改善箇所説明図

基準不適合発生箇所（左、右）

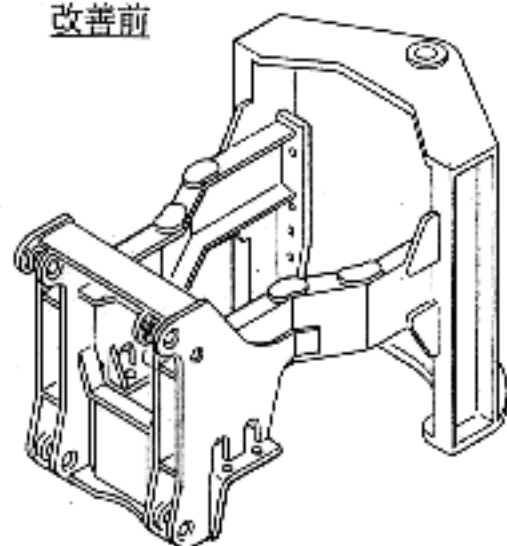
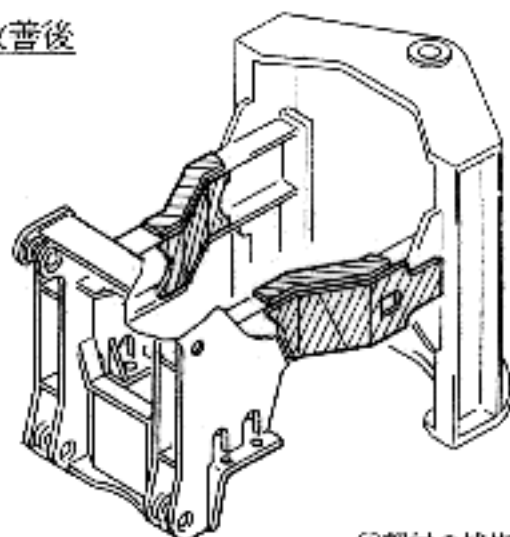
車枠において、フロントシャーシ部材の加工処理が不適切なため、部材に微小割れが発生しているものがあり、そのままの状態で使用すると、当該部位の割れが進行し、最悪の場合、車枠が切断するおそれがある。

改善前

改善後

全車両点検し、当該部材に割れが発生しているものは、割れを補修溶接する。また、当該部位を補強する。

①部材の補修溶接
②補強部材の追加
は補強部材（左、右）
